Plan de servitudes aéronautiques de l'aérodrome de Chaumont-Semoutiers

Consultation des services – Synthèse des contributions

Le code couleur indique la tension maximale d'exploitation de l'ouvrage.

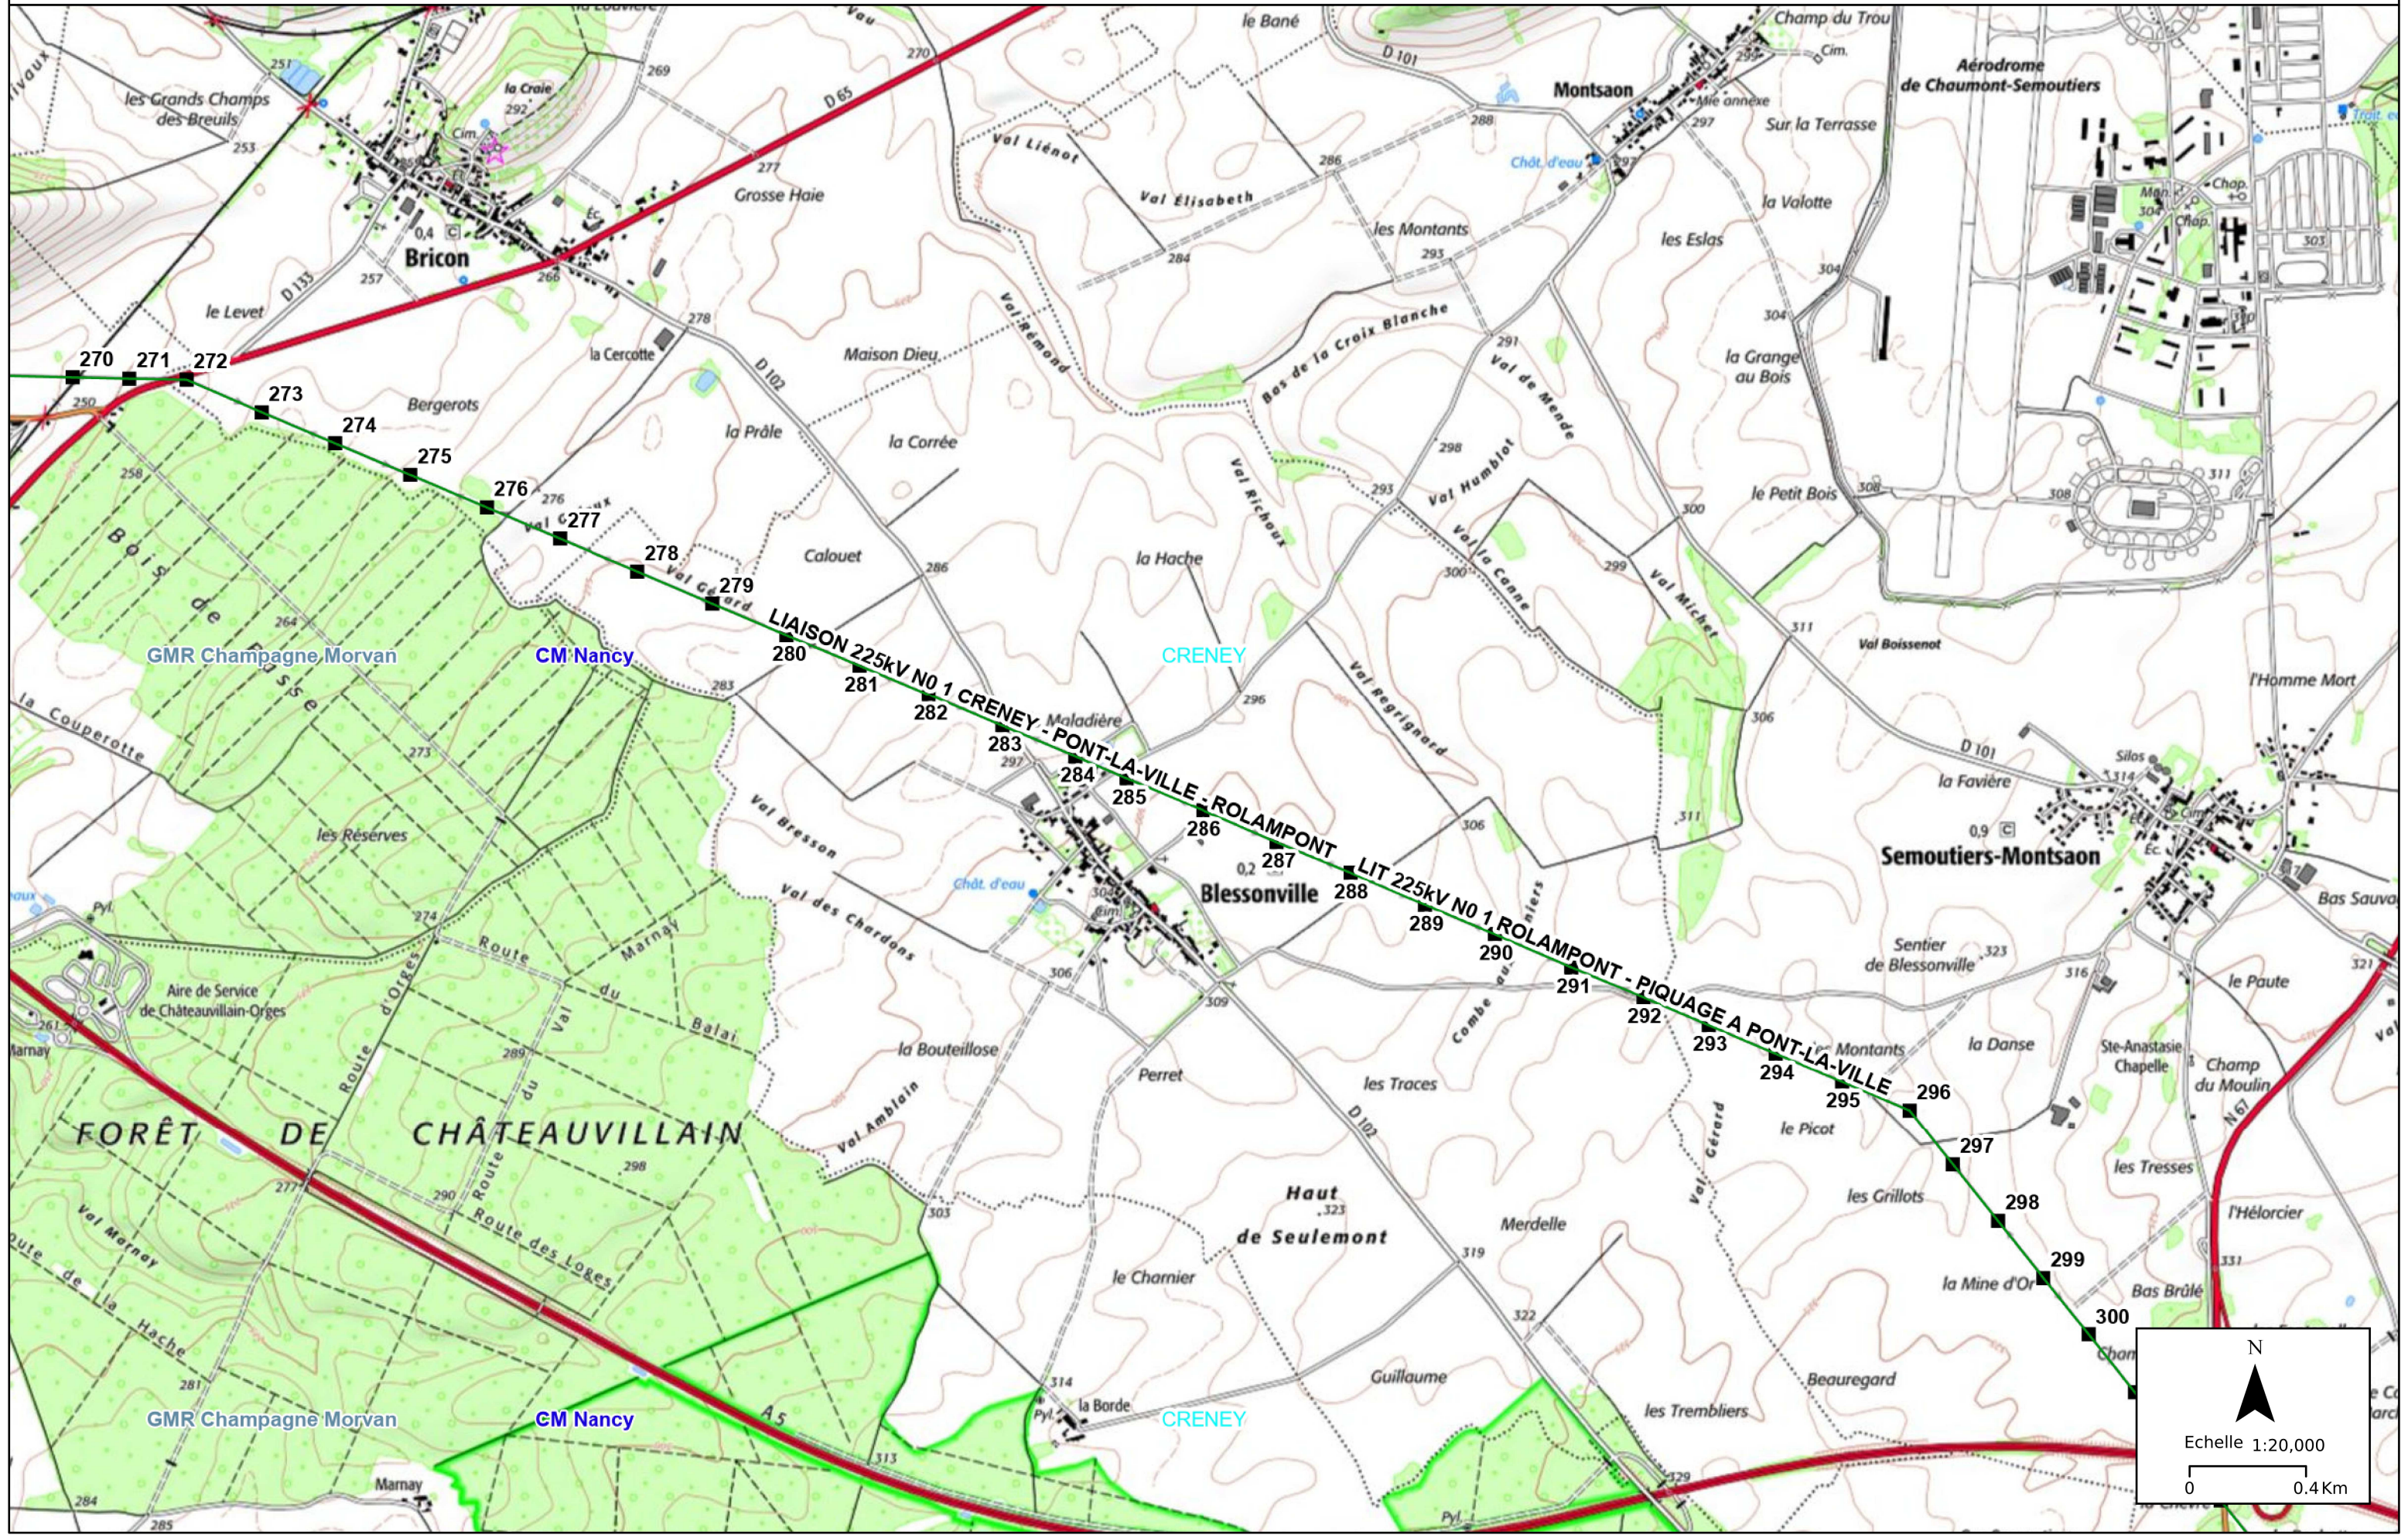
Nous vous informons que la ligne HTB aérienne (tension supérieure à 50 000 volts) suivante est concernée :

- Liaison 225KV CRENEY – ROLAMPONT – PONT-LA-VILLE du pylône 275 au 310.

Après vérification, je vous informe que plusieurs pylônes RTE implantés dans le périmètre de dégagement possèdent une hauteur supérieure aux côtes altimétriques indiquées dans le plan d'ensemble A1.

La liaison 225KV Creney-Rolampont-Pont-la-Ville située dans la surface conique au sud de la piste et principalement au sud de la commune de Semoutiers-Montsaon et au Nord des communes de Blessonville et Richebourg est équipée de plusieurs pylônes électriques dont les altimétries maximales sont comprises entre 296,22 et 372,70 mètres. Ces valeurs sont donc supérieures sur certains pylônes de 0,20 à 8,92 mètres en comparaison des côtes altimétriques des surfaces de dégagement affichées.

Les pylônes n°293 au n°299 de cet ouvrage sont équipés d'un balisage diurne (têtes et fût du pylône) et ces portées (câble) sont munies de boules BAB (Blanc) et BAR (Rouge) sur les câbles.

Pour l'ensemble de l'ouvrage existant concerné par ce projet de plan de servitudes aéronautiques, nous devons conserver le droit de pouvoir les modifier dans la zone de servitudes de l'aérodrome afin de garantir le respect de la réglementation imposée par l'arrêté technique interministériel du 17 mai 2001.
